リコール届出番号 2803

改善箇所説明図

ダンプ車

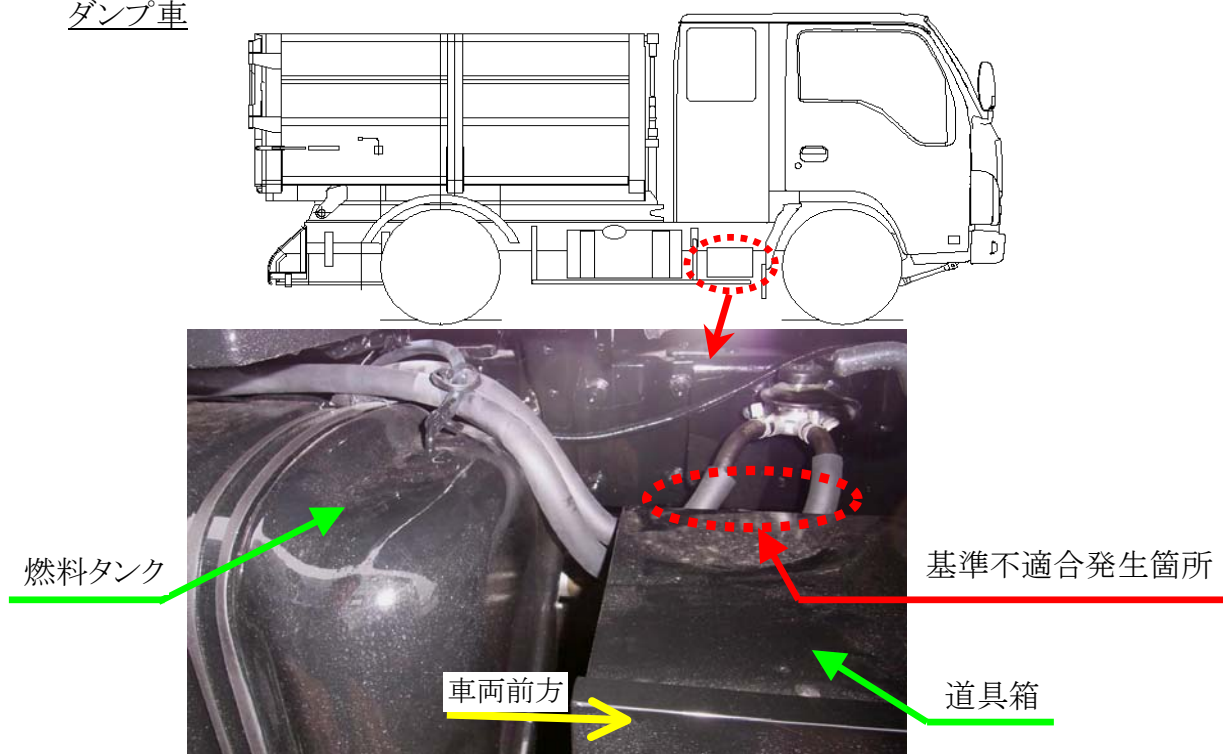
基準不適合の内容

ダンプ車の燃料ホースにおいて、工具箱を取り付けた際の燃料ホースの固定方法が不適切なため、工具箱と接触しているものがある。そのため、走行時の振動等により燃料ホースが損傷し、燃料が漏れ、最悪の場合、火災となるおそれがある。

改善措置の内容

全車両、燃料ホース固定ブラケット及びプライミングポンプ延長ブラケットを追加し、燃料ホースを固定するとともに、当該ホースの状態を点検し、損傷がある場合は新品と交換する。
